Oggetto: [ID_VIP 5870] - Parco Eolico da realizzare nel comune di Cerignola (FG), costituito da 11 WTG per una potenza complessiva pari a 66 MW.

Deliberazione della Giunta Regionale

Parere Tecnico

Oggetto: Parco Eolico da realizzare nel comune di Cerignola (FG), costituito da 11 WTG per una potenza complessiva pari a 66 MW. Istanza per il rilascio del Provvedimento Unico in Materia Ambientale ex art. 27 del D.lgs. n. 152/2006 e ss. mm. ii.

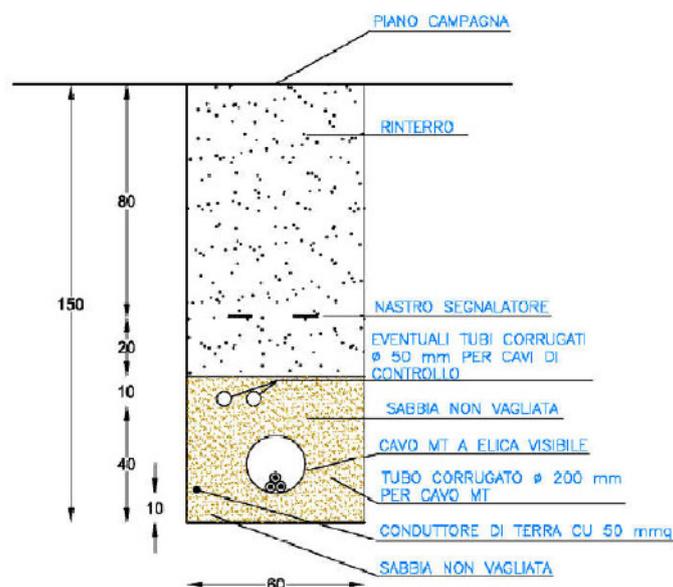
Il Proponente non ha specificato se ci siano altre stazioni AT TERNA più vicine alla propria stazione utente MT/AT prevista in progetto rispetto alla stazione AT TERNA scelta e distante circa 27Km. Si chiede che il Proponente fornisca chiarimenti riguardo la scelta della AT TERNA, illustrando eventuali altre possibilità alternative di collegamento alla rete RTN.

Si rileva che nella documentazione disponibile per la valutazione sul sito del Mi.T.E. non è presente documentazione attestante la disponibilità del Gestore TERNA al collegamento AT previsto in progetto; il Proponente deve fornire chiarimenti in merito, atti a dimostrare l'effettiva fattibilità del collegamento previsto ed idoneità ai requisiti di connessione TERNA (richiesta di connessione del Proponente, benessere tecnico di TERNA).

Inoltre, si prescrive che il Proponente produca idonea documentazione che dimostri la compatibilità delle opere su indicate con i suoli interessati, in particolare per quanto riguarda le fondazioni della SSU, non essendo essa presente nella documentazione progettuale disponibile per la valutazione.
